Boletín de Servicio

IVECO 8.7L F2CFE611A Y C

Sustitución de los turbos 789500-5008S y 811223-varios

13 de febrero de 2023
BS059/23
Asunto: Sustitución de los turbos 870248-5002S

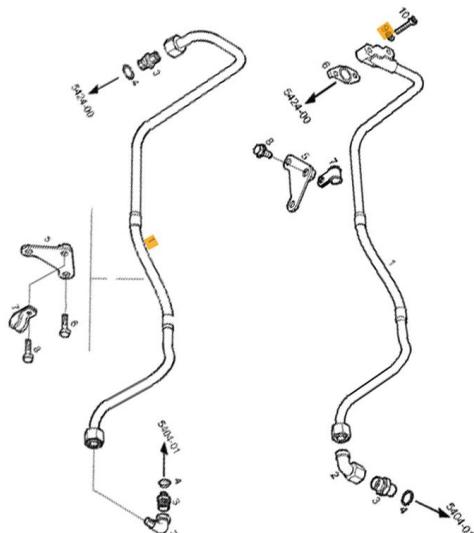
Al sustituir el turbo antiguo por el nuevo es necesario cambiar las siguientes piezas

- ✓ **Latiguillo salida aceite**
5802507353
- ✓ **Arandela 6**
17094724
- ✓ **Tornillo 6/100**
18204874
- ✓ **Junta latiguillo**
5802123625

*El kit de sustitución **227202** contiene todas las piezas necesarias para sustituir los turbos arriba indicados*
